Zeitschrift: **Schweizerische Bauzeitung**

Wettbewerb für eine Strandbad-Anlage in Kreuzlingen am Bodensee.

WETTBEWERB FÜR EINE STRANDBAD-ANLAGE IN KREUZLINGEN AM BODENSEE.

Gesamtplan der Strandbad-Anlage, Masstab 1 : 1250. — Darunter Profil A-B, Masstab 1 : 800.

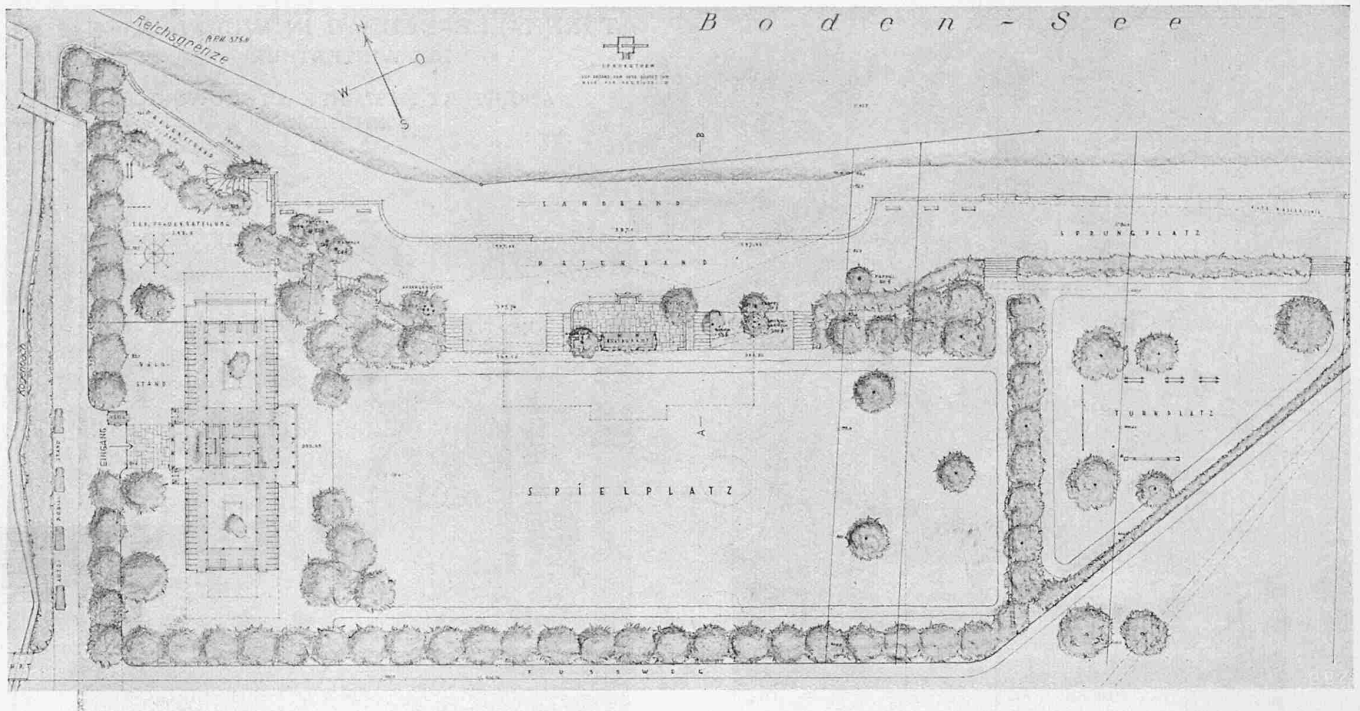
Ueber den Entwurf „Chogebach“ äussert sich das Preisgericht wie folgt: Das Projekt zeichnet sich ausser seiner künstlerischen Fassung durch zwei Gedanken aus: 1. Die Bucht mit ihrem Bestand an Bäumen wird möglichst unberührt gelassen und nur das Notwendigste an Ausgleich geschaffen. 2. Das Zellengebäude mit den Verwaltungsräumen am Eingang wird als Dominante auf die grosse Sportwiese bezogen und das Restaurant mit Ausblick auf See und

Sportwiese an den Abhang gelegt. Das Projekt leidet jedoch an allzuweit getriebener Grosszügigkeit. Das Zellengebäude mit seinen Höfen, dem basilika-artigen Mitteltrakt und Terrassen ist zu verschwenderisch. Diese Anlage kann aber mit verhältnismässig kleinem Personalbestand verwaltet werden. Der Eventualvorschlag für die Lage der Kasse ist abzulehnen.
